REF: EDIFICIO DE AULAS – AV. COSTANERA ESTE – E1 (UNL)
DPTO. LA CAPITAL – PROVINCIA DE SANTA FE (CU-024/20)
LICITACION PUBLICA INTERNACIONAL N° LPI 01/2020
EXPTE. N° REC-1037799-20

CIRCULAR CON CONSULTA N° 11

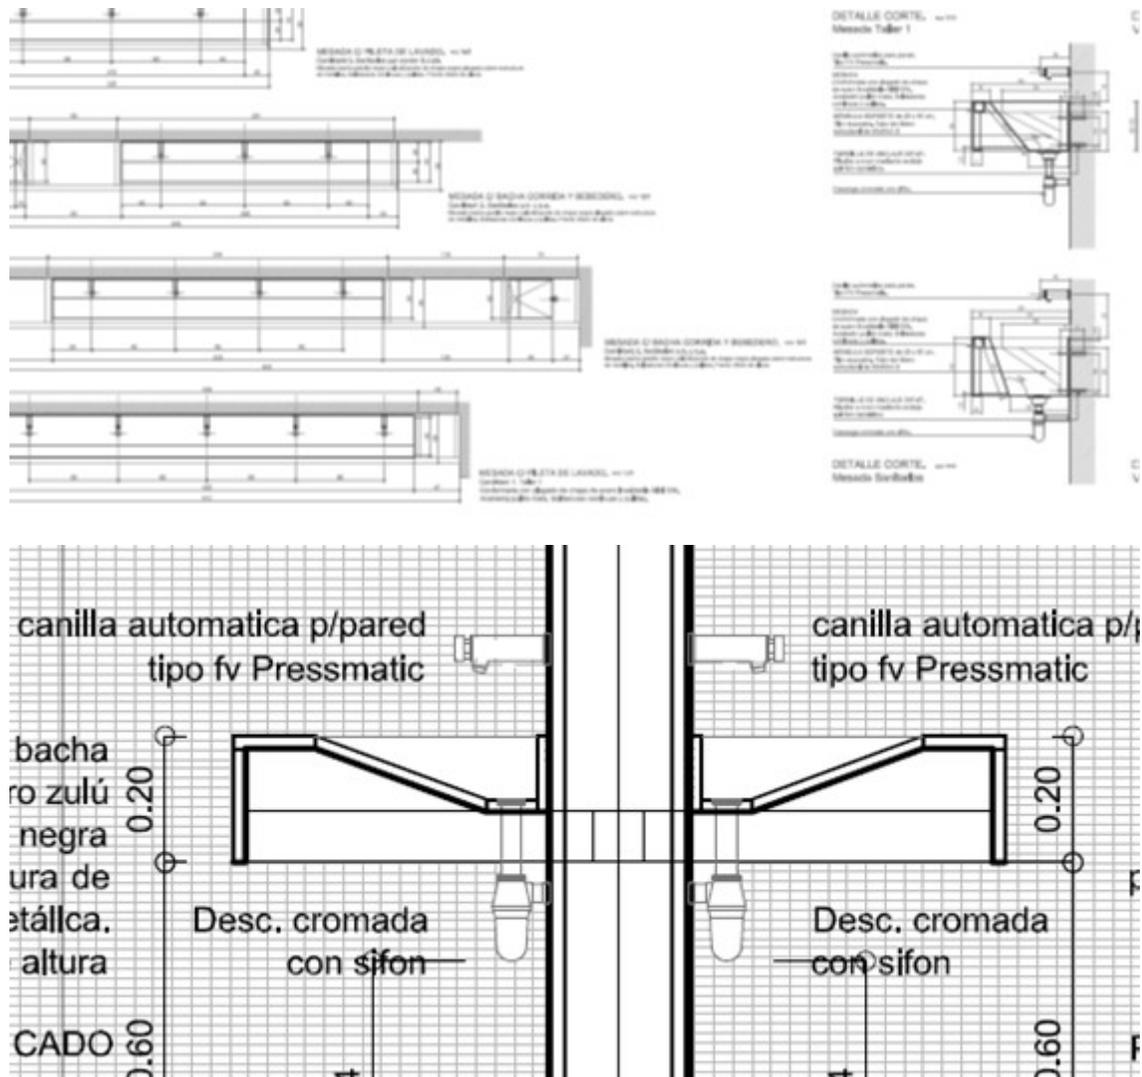
4 - Los depósitos, ¿Llevan revestimiento mosaico tipo veneciano en los muros? ¿O pintura latex para interiores?

4 - Su terminación será con Latex para interiores.

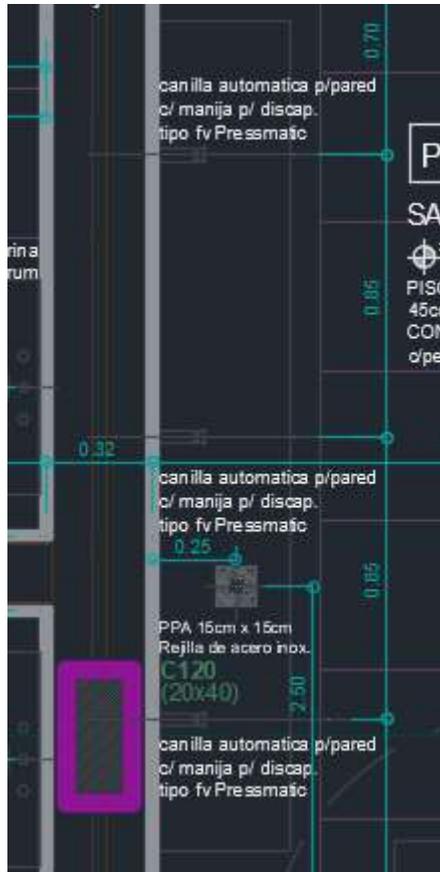
5 - Mesadas de Sanitarios: en planta se indican como mesadas granito negro zulú, mientras que en corte se expresa que son de A919. Favor de aclarar lo mismo.

Ver plano AR_04_DET.18. Las mesadas de sanitarios son de granito y las de Taller son de acero inoxidable.

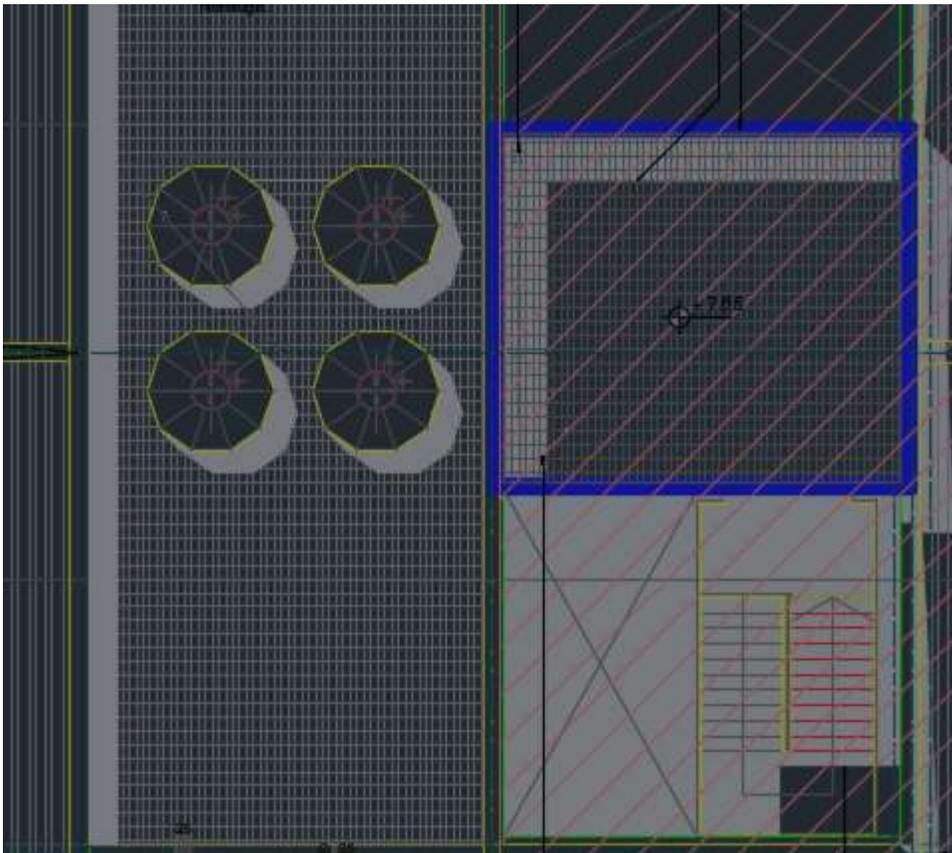
11 - En planos la losa sanitaria se indica como línea Meridian de Roca, y en pliego Ferrum. ¿Cuál de las dos se deberá cotizar? En el caso de ser Ferrum aclarar modelo.

11 - Serán de marca ROCA, línea MERIDIAN.

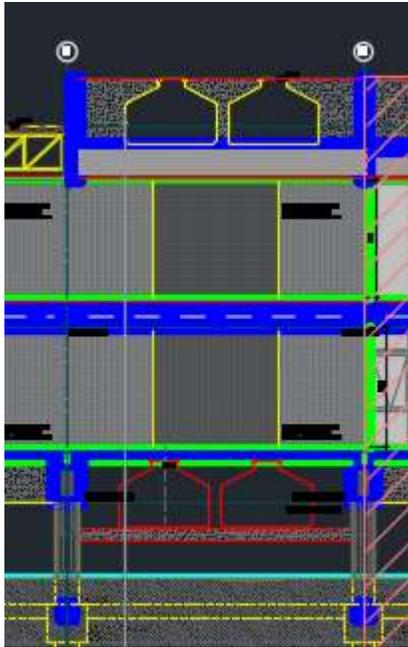
13 - ¿Cómo se puede observar en la imagen adjunta, al no construirse la etapa 2, como se genera un acceso a esta terraza?

13 - No lo tendrá en esta etapa.
